大型バスの乗降口（中扉）のリコールについて

平成 26年6月26日

リコール届出番号3378

平成26年6月26日、UDトラックス株式会社に車両を供給している三菱ふそうトラック・バス株式会社が下記のリコールを国土交通省に届出しました。

改善箇所説明図

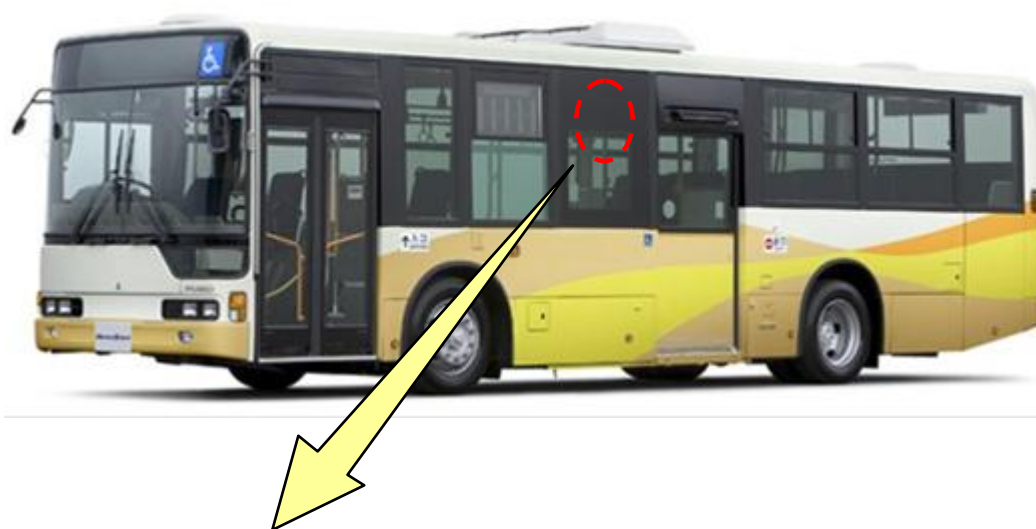
基準不適合発生箇所

音声合成式 扉開閉予告装置を装着した大・中型路線バスにおいて、当該装置の制御プログラムが不適切なため、乗降時に運転者が中扉スイッチを「開」にした際、扉が開くことを知らせる警報が作動しないおそれがある。

改善措置の内容

全車両、音声合成式 扉開閉予告装置の制御プログラムを対策品に変更する。

識別 : 作業完了車には、車両左後方点検リッド裏の位置に「HB152」の文字が記載された白黄色のシールを貼付ける。
